龍門電廠地質再調查小組
建議事項總結報告

行政院原子能委員會核能管制處

中華民國 110 年 4 月

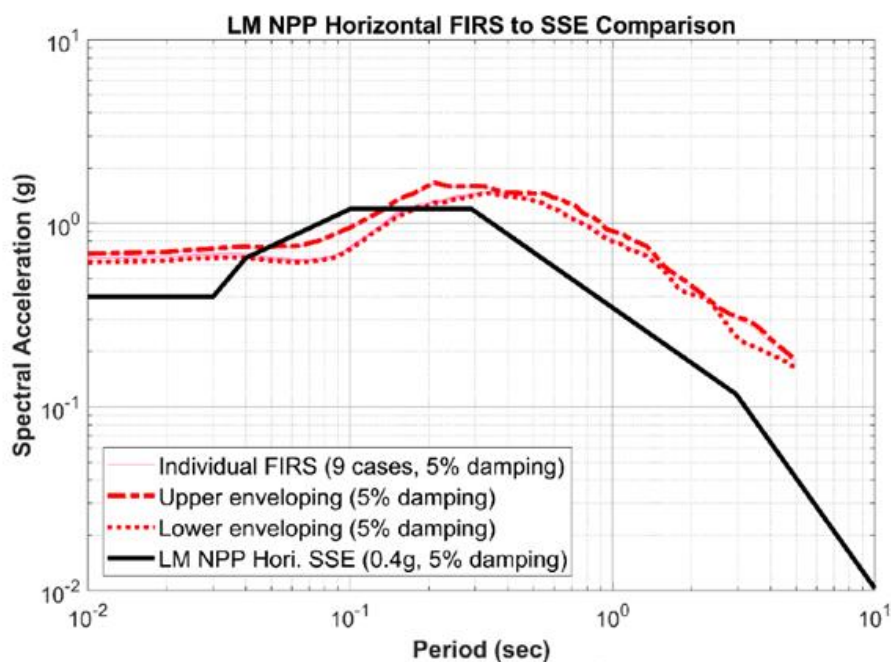
由於核四廠目前安全停機地震(SSE)是將 1908 年發生在台灣東部規模 7.3 地震，假設到距廠址最近之地體構造區分界處(約 5 公里)而定出 $SSE=0.4g$ 。換言之，只要在場址 5 公里內不發生規模大於 7.3 的地震，皆不致影響 SSE 的設計基準；但如果在場址 5 公里內發生規模大於 7.3 的地震，將影響 SSE 的設計基準。就以上基準來檢討以下 1 至 4 斷層錯動時是否會發生場址 5 公里內發生規模大於 7.3 的地震，如果會，那將影響 SSE 的設計基準；應計算 1.、2.、3.、4. 的 PGA 值，才能瞭解 SSE 的設計基準是否受影響。台電公司應計算 1.、2.、3.、4. 的 PGA 值及給予如何計算之詳細資料：

- (1)S 斷層。
- (2)枋腳斷層。

(3)澳底斷層-線型 2-F2-F4(包含線性 10a, 10b, 10c)-F7-F8 及其向東延伸。(澳底斷層距核四第一、二號發電機廠房之最近距離約 2 公里。)

(4)F6 斷層(線型 9)及其延伸長度。

第 4 次意見：

同前次調查意見。另請將 11 月 7 日台電現場投放的「龍門電廠之地震動反應譜初步成果」列入報告。

PGA 評估乃針對活動斷層，故本公司依據中央地調所 108 年 9 月 2 日會議結論，利用定值法計算以下兩種之情況：

(1)根據中央地調所 98 年「大台北地區特殊地質災害調查與監測第二期：台灣東北海域地質及地球物理資料彙編與分析(2/4)」載明研究區內最長的正斷層長約 90 公里，採用臺灣與美國常用之地動預估式進行核四廠強地動初步推估，其 PGA 值平均為 0.45g(經推算到反應器廠房基礎位置之加速度為 0.37g，小於核四廠設計的反應器廠房基礎位置之安全停機地震 SSE 0.4g)。

(2)依據中央地調所 108 年 9 月 2 日「核四廠區附近海域地質資料討論會」會議決議，假設 F2 為活動斷層，F2-F7-F8-F4(包含線型 10a, 10b, 10c)斷層以及其向東延伸斷層，採用臺灣與美國常用之地動預估式進行核四廠強地動初步推估，其 PGA 值平均為 0.57g(經推算到反應器廠房基礎位置之加速度為 0.47g，大於核四廠設計的反應器廠房基礎

位置之安全停機地震 SSE 0.4g)。

F6 斷層(線型 9)及其延伸採用臺灣與美國常用之地動預估式進行核四廠強地動初步推估，其 PGA 值平均為 0.45g(經推算到反應器廠房基礎位置之加速度為 0.37g，小於核四廠設計之反應器廠房基礎位置之安全停機地震 SSE 0.4g)。

「龍門電廠之地震動反應譜初步成果」如下：

註：因目前既有廠區地質鑽探與波速量測資料，尚無法提出具高信度之土層剖面及土壤參數，故「龍門電廠之地震動反應譜初步成果」僅供參考。
